②改善箇所説明図  
(ステアリング切替不良)

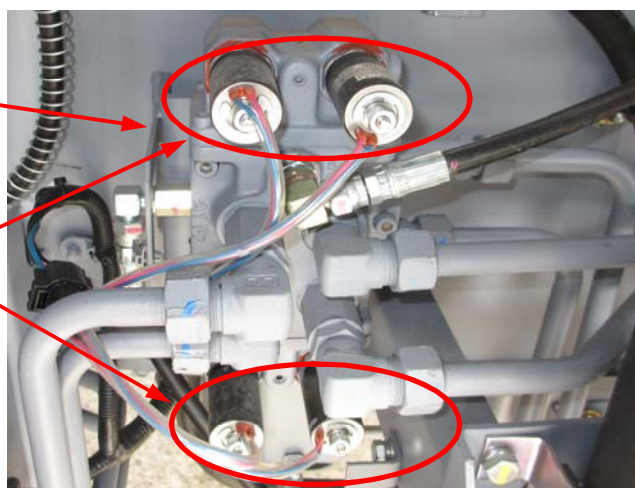
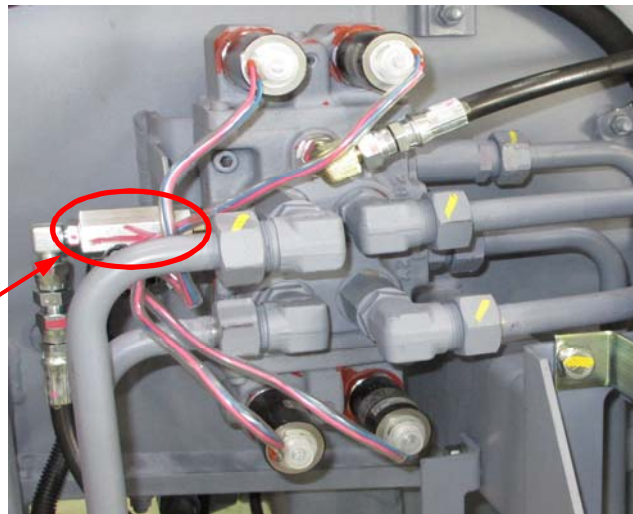
不具合発生箇所

特殊操舵モードを備える車両において、かじ取り方式を切り換えるステアリング切替バルブの油圧配管内の微小異物がバルブ内部に入り、バルブ内部のスプールの動きがしぶくなることもある。そのままの状態で使用を続けると、切替バルブが作動しなくなり、かじ取り方式を特殊操舵モードで使用した後にノーマル操舵モードに戻そうとしても戻らず、タイヤが切れなくなるある。

高精細フィルタの追加

全車両、ステアリング切替バルブへの微小異物の侵入を防止するための高精細フィルタを追加する対策を行う。
